Sicherheitsaudit zur Planung einer Fahrradstraße in der Leyher Straße

Abwägung – Vpl/FF-3348

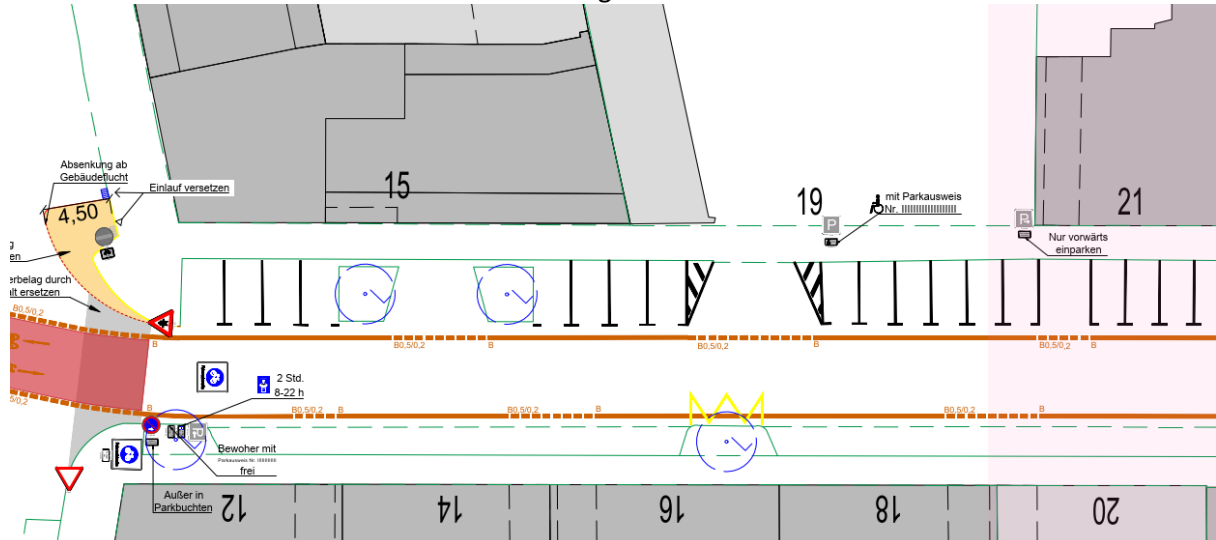
24.	Der Gehweg entlang der Leyher Straße weist in der Planung eine Breite von 2,00 m bzw. 2,35 m bzw. 2,45 m auf (vgl. Abbildung 4 und Abbildung 7). Gemäß Kapitel 6.1.6 der RAST 06 beträgt die Regelbreite 2,50 m. Bei der Ortsbegehung fiel auf, dass die Fahrzeugüberhänge deutlich in den Gehweg hineinragen und die bereits vom Regelwerk abweichende nutzbare Breite des Gehwegs weiter verengen. Personen mit Kinderwagen und mobilitätseingeschränkte Personen, die einen höheren Breitenbedarf aufweisen, dürfen nicht behindert oder durch eine zu geringe Restbreite der nutzbaren Gehwegbreite zu einem Ausweichen auf die Fahrbahn gezwungen werden.

24a. **Stellungnahme Entwurfsverfasser:**
 Das Defizit liegt im Bestand vor. Durch die vorliegende Planung wird das Defizit nicht verschlechtert. Um das Defizit zu beheben bedarf es eines grundhaften Straßenumbaus. Im Rahmen dieses Projekts wird, in Hinblick auf eine Kostenreduzierung und einer zügigen Umsetzbarkeit eine Radverkehrsförderung mit lediglich geringem (baulichem) Eingriff angestrebt. Demnach muss das Bestandsdefizit im Fußverkehr zunächst weiterhin in Kauf genommen werden.

Abbildung zu Punkt 28a: Anfahrsichtweite mit Änderung der Parkplätze an Ausfahrt Hausnr. 19

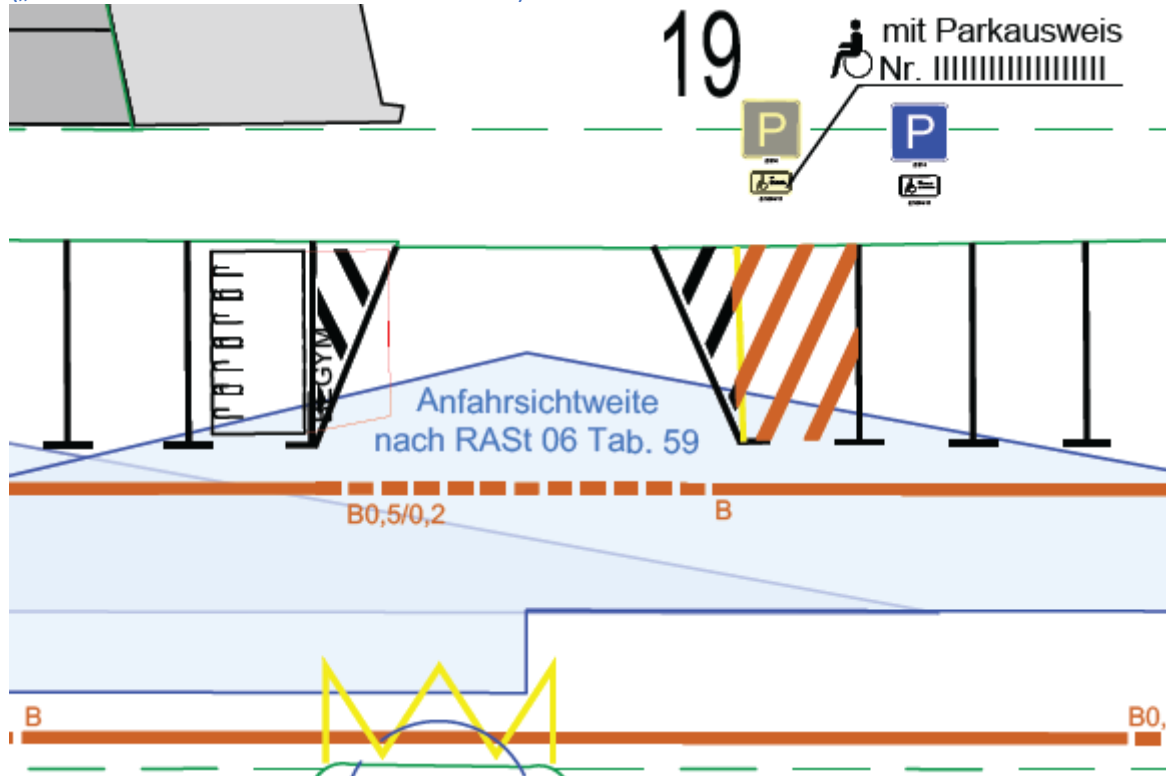
28.	Entlang des Abschnitts Leyher Straße zwischen Kaiserstraße und Flößaustraße (Plan 1) sowie zwischen Flößaustraße und Planabschnittsende (Plan 2) existieren Grundstückszufahrten. Sichteinschränkungen durch Baumpflanzungen und Parkstände beeinträchtigen die Verkehrssicherheit im Kfz-Verkehr und Radverkehr (vgl. Abbildung 6 und Abbildung 10). Als verkehrssicherheitserhöhende Maßnahme sind die Sichtdreiecke auch für die Grundstückszufahrten zu prüfen, zumal die Strecke als Radvorrangroute ausgewiesen und folglich von einer Erhöhung des Radverkehrsaufkommen auf dieser Strecke auszugehen ist.
	 <p>Abbildung 6: Parkstände und Baumpflanzungen beeinträchtigen die Sicht der Kfz-Führenden aus den Grundstückszufahrten (Plan 1)</p>
28a.	Stellungnahme Entwurfsverfasser: Anfahrtsichtweite an relevanten Zufahrten wurden ergänzend geprüft. Es handelt sich hierbei um Bestandsmarkierung, die im Zuge der Planung nicht verändert wird. Durch einen engen der Fahrgasse (Breitstrichmarkierung) wird die Sicht an der Einfahrt verbessert. Eine darüber hinaus gehende Prüfung hat gezeigt, dass dennoch die angrenzenden Parkplätze im Sichtfeld liegen. Daher wird der Behinderten Stellplatz erweitert und gegenüber Radabstellanlagen auf dem Pkw-Parkplatz installiert.

Von einer weitergehenden Parkplatzstreichung wird unter Abwägung des Parkdrucks und der geringen Verkehrsbelastung und Geschwindigkeiten abgesehen. Es wird zudem auf §10 StVO („Hereintasten aus Grundstückszufahrten“) verwiesen.

Abbildung 7: Maßkette des Querschnitts Leyher Straße (Plan 2)

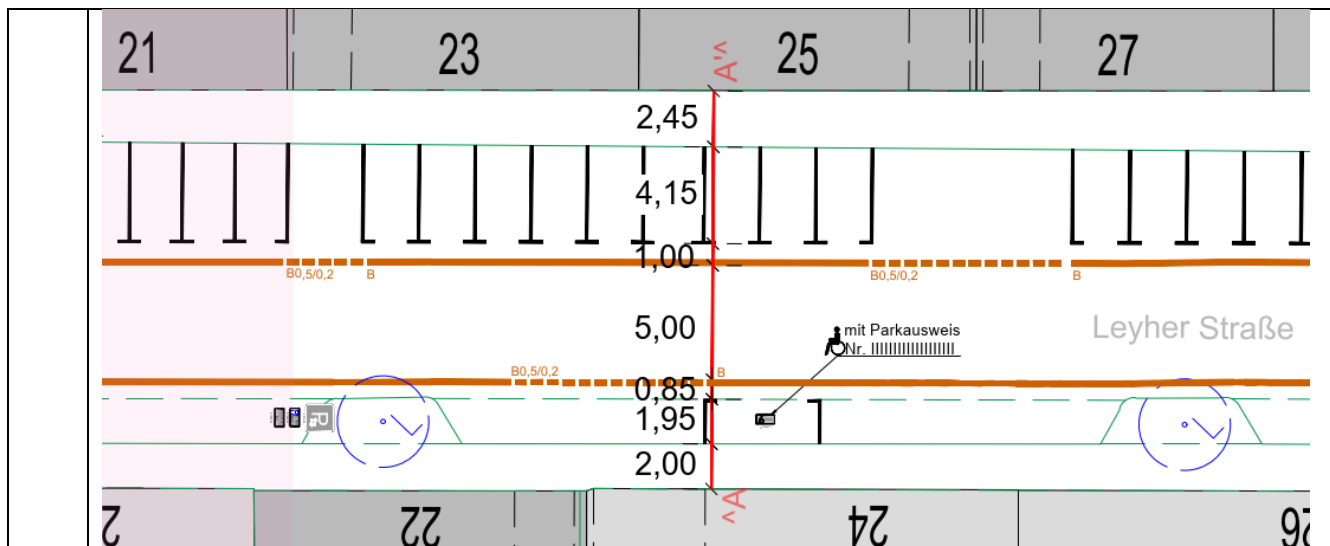
30. An den 4,15 m Senkrechtparkständen zwischen Kaiserstraße und Flößaustraße fehlt die Berücksichtigung von Überhangstreifen in der Planung (vgl. Abbildung 7). Senkrechtparkstände sind 4,50 m tief zu planen und mit einem Überhangstreifen von 0,70 m zu versehen, um Beeinträchtigung und Gefährdungen im Seitenraum, hier: auf dem Gehweg, zu vermeiden (vgl. EAR, Tabelle 4).

31.	<p>An den Senkrechtparkständen entlang der Leyher Straße ist ein Zwischenstreifen von 1,00 m vorgesehen (vgl. Abbildung 4 und Abbildung 7). Gemäß Regelwerk sollte der Zwischenstreifen nicht breiter als 0,75 m ausgeführt werden, um unerwünschtes Parken auf dem Zwischenstreifen zu vermeiden (vgl. RAS 06 Kapitel 6.1.5.2).</p>
31a.	<p>Stellungnahme Entwurfsverfasser: ERA 2.2.2 Tabelle 5: Sicherheitstrennstreifen ERA 2.2.1: „Bei sehr <u>starkem Radverkehr</u> und bei häufiger Nutzung durch mehrspurige Fahrräder sind größere Breiten zweckmäßig.“</p> <p>Der Zwischenstreifen bzw. Sicherheitstrennstreifen wird so dimensioniert, dass mit Erweiterung der Parkstände auf 4,50 m ein Sicherheitstrennstreifen von 0,75 m verbleibt (siehe Stellungnahme zu Punkt 30).</p>

32.	<p>Der Sicherheitstrennstreifen zu den Längsparkständen ist mit 0,90 m (Plan 1) bzw. 0,85 m (Plan 2) zu breit bemessen (vgl. Abbildung 4 und Abbildung 7). Der Sicherheitstrennstreifen neben Längsparkständen sollte nicht breiter als 0,50 m ausgeführt werden, um unerwünschtes Parken oder Halten auf dem Sicherheitstrennstreifen (Zweite Reihe) zu vermeiden (vgl. ERA Kapitel 3.2)</p>
32a.	<p>Stellungnahme Entwurfsverfasser: Entsprechend ERA und E-Klima sind die 0,50 m Sicherheitstrennstreifen nur bei Schutzstreifen heranzuziehen. Es handelt sich hierbei nicht um einen Schutzstreifen, sondern eine Fahrradstraße. Hierfür gibt es in den ERA keine explizite Angabe zum Sicherheitstrennstreifen. Die Tendenz der Empfehlungen in der E-Klima geht hin zu breiteren Sicherheitsabständen. Daher wurde sich hier ebenfalls für einen Sicherheitsabstand von 0,75 m (wie bei Radfahrstreifen und Radwegen)</p>

30a.	<p>Stellungnahme Entwurfsverfasser: Die Planung wurde angepasst. Es ergibt sich folgende neue Maßkette:</p> <p>Hausnr. 24 ... Längsparken 0,75 STS 5,00 Fahrbahn 1,00 STS 4,30 Senkrechtparken ... Hausnr. 25</p> <p>Eine Neumarkierung der Senkrechtparkstände auf 4,50 m tiefe kann im Zuge einer Deckensanierung erfolgen. Es wurde in der Planung ein größerer Sicherheitstrennstreifen (STS) von 1,00 m (0,75 m + 0,25 m) angelegt, damit eine nachträgliche Anpassung der Parkstände auf 4,50 m mit 0,75 m STS möglich ist.</p> <p><u>Überhangstreifen:</u> Ein regelkonformer Überhangstreifen kann mit den Bestandsbordsteinen nicht hergestellt werden. Ein grundlegender Straßenumbau ist in diesem Projekt nicht vorgesehen. Das Defizit im Fußverkehr wird durch die Radverkehrsförderung nicht verstärkt.</p>

entschieden. Die darüber hinaus breiteren Sicherheitstrennstreifen sind durch eine künftige Parkstandserweiterung begründet (siehe Stellungnahme zu Punkt 30).

Abbildung 8: Knotenpunkt Leyher Straße/ Kaiserstraße

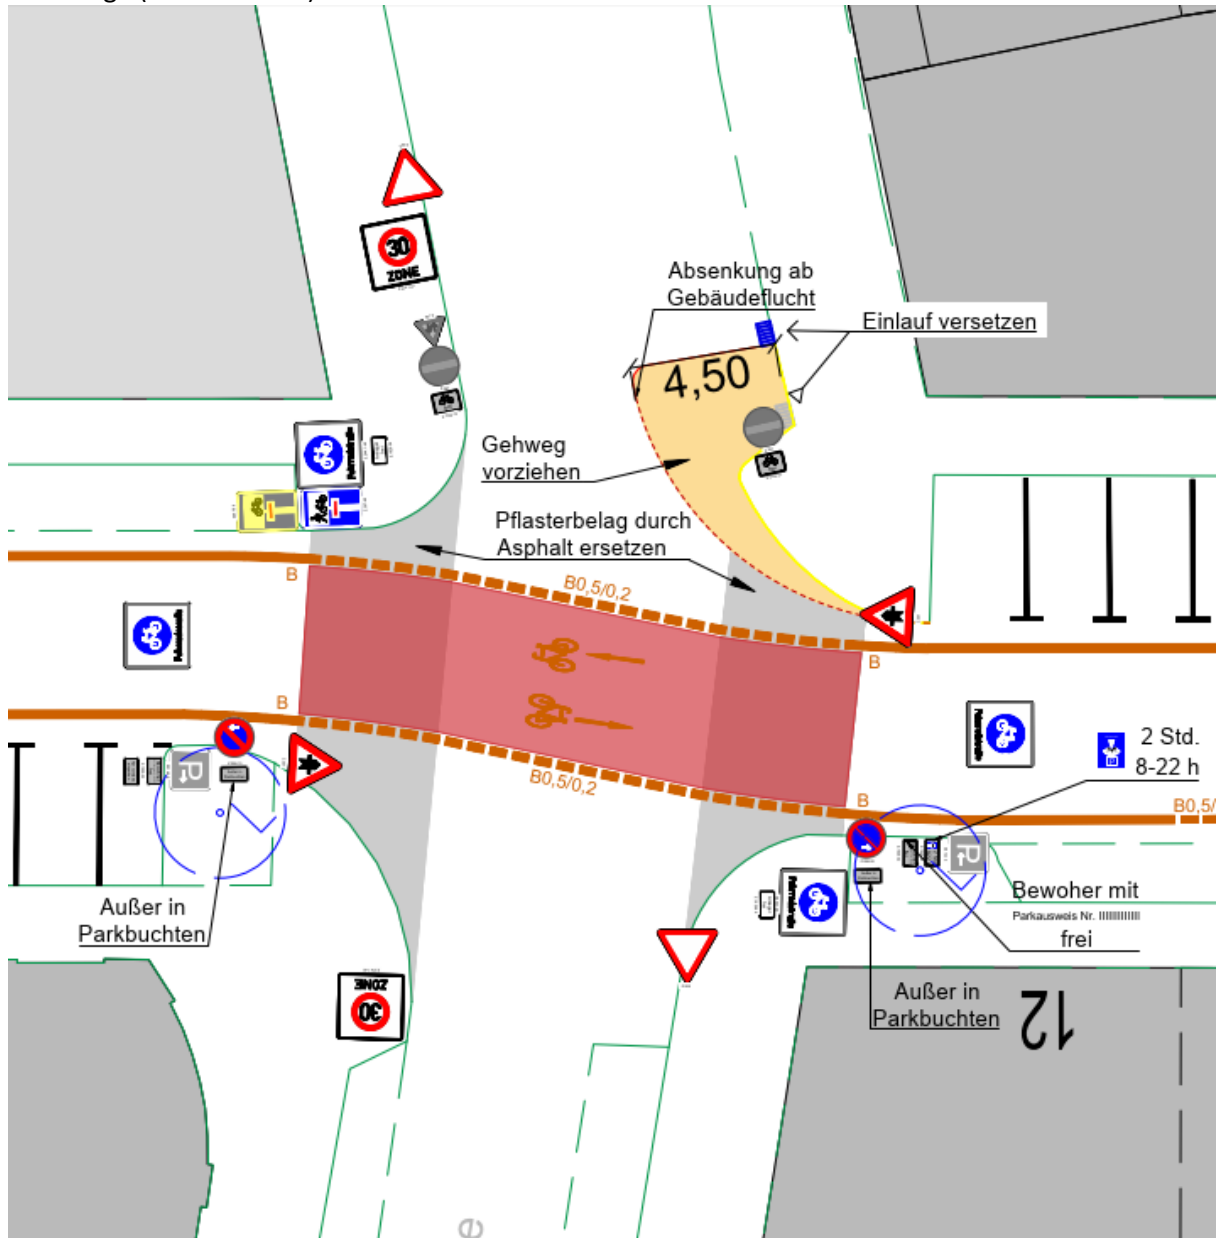
33. Am Knotenpunkt Leyher Straße/ Kaiserstraße ist die Sicht von dem und auf den in Nord-Süd- und Süd-Nord-Richtung beidseitig querenden Fußverkehr durch eine unpassende Eckausrundung sowie durch Parkstände an den Knotenpunktzufahrten eingeschränkt bzw. behindert (vgl. Abbildung 8). Der Knotenpunkt ist aus Sicht des Fußverkehrs hinsichtlich der Sicht des Fußverkehrs auf sich nähernde Fahrzeuge entlang der Leyher Straße (Sichtdreiecke) ebenso zu überprüfen wie auch eine Anpassung der notwendigen Eckausrundung. Die Sicht an Querungsstellen des Fußverkehrs auf sich nähernde Fahrzeuge (Sichtdreiecke) ist sicherzustellen.

34.	<p>Am Knotenpunkt Leyher Straße/ Kaiserstraße ist die Sicht von dem und auf den querenden Fußverkehr im nördlichen Knotenpunktarm über die Kaiserstraße trotz vorgezogenen Gehwegs durch die angrenzenden Senkrechtparkstände eingeschränkt (vgl. Abbildung 8). Die Sicht an Querungsstellen des Fußverkehrs auf sich nähernde Fahrzeuge (Sichtdreiecke) ist sicherzustellen.</p>
34a.	<p>Stellungnahme Entwurfsverfasser: Die Haltesicht an der veränderten Gehwegausrundung ist nachgewiesen. Durch einengen der Fahrgasse (Breitstrichmarkierung) wird die Sicht am Knotenpunkt verbessert. Die übrigen eher großen Eckausrundungen werden im Umfang dieses Projekts in Hinblick auf eine wirtschaftliche Umsetzung nicht verändert.</p> <p>Abbildung zu Punkt 34a: Haltesicht nördlicher Arm Kaiserstraße</p>

33a.	<p>Stellungnahme Entwurfsverfasser: Die großen Eckausrundungen werden im Umfang dieses Projekts in Hinblick auf eine wirtschaftliche Umsetzung nicht verändert.</p>

Abbildung 9: Knotenpunkt Leyher Straße/ Flößbaustraße

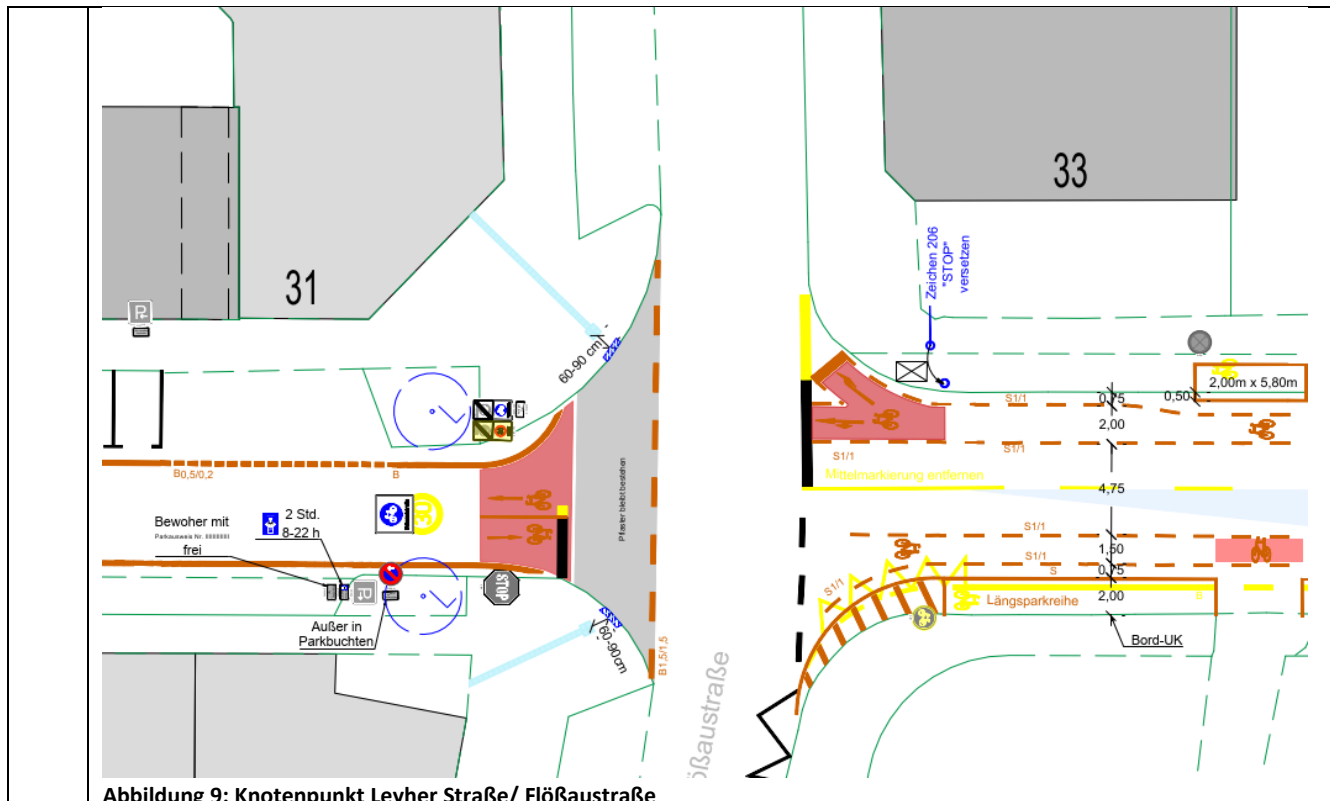
35.	<p>Am Knotenpunkt Leyher Straße/ Flößaustraße ist die Sicht von dem und auf den querenden Fußverkehr durch eine unpassende Eckausrundung sowie durch Parkstände am Knotenpunkt eingeschränkt bzw. behindert (vgl. Abbildung 9Abbildung 8). Insbesondere der über den Knotenpunkt geführte Schulweg gem. Schulwegplan im nördlichen Knotenpunktarm über die Flößaustraße und im östlichen Knotenpunktarm über die Leyher Straße sind aufgrund der Schulwegplanung davon betroffen. Der Knotenpunkt ist aus Sicht des Fußverkehrs hinsichtlich der Sicht des Fußverkehrs auf sich nähernde Fahrzeuge entlang der Leyher Straße und der Flößaustraße (Sichtdreiecke) ebenso zu überprüfen wie auch eine Anpassung der notwendigen Eckausrundung. Die Sicht an Querungsstellen des Fußverkehrs auf sich nähernde Fahrzeuge (Sichtdreiecke) ist sicherzustellen.</p>

35a. **Stellungnahme Entwurfsverfasser:**
Die großen Eckausrundungen werden im Umfang dieses Projekts in Hinblick auf eine wirtschaftliche Umsetzung nicht verändert.

Abbildung 10: Einmündung Leyher Straße/ Landmannstraße

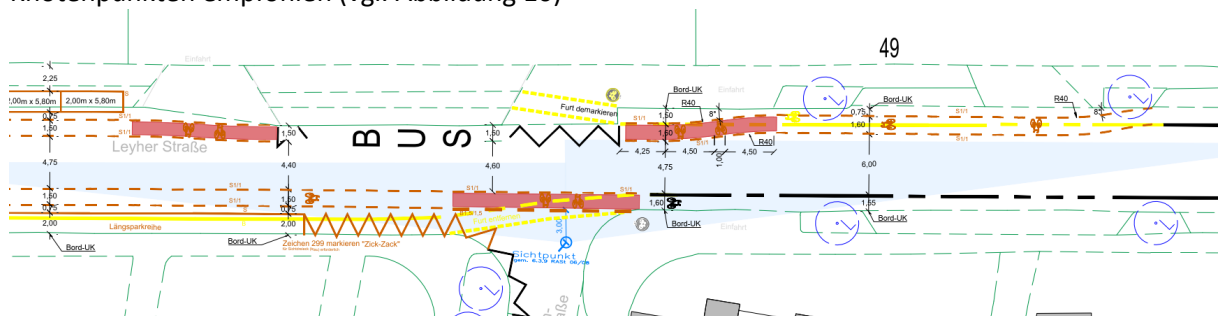
37. An der Einmündung Leyher Straße/ Landmannstraße ist im Bestand eine Vorfahrtbevorrechtigung der Verkehrsteilnehmenden auf der Leyher Straße. In der Planung ist dieser Knotenpunkt ohne Verkehrszeichen dargestellt. Eine Ergänzung der Vorfahrtsituation an diesem Knotenpunkt wird für den weiteren Planungsprozess zur eindeutigen Darstellung der Vorfahrtsituation an allen Knotenpunkten empfohlen (vgl. Abbildung 10)

37a.	<p>Stellungnahme Entwurfsverfasser: Die Vorfahrtsberechtigung wurde für die Leyher Straße in der Planung übernommen. Die letzte Anordnung erfolgt durch das Straßenverkehrsamt.</p>
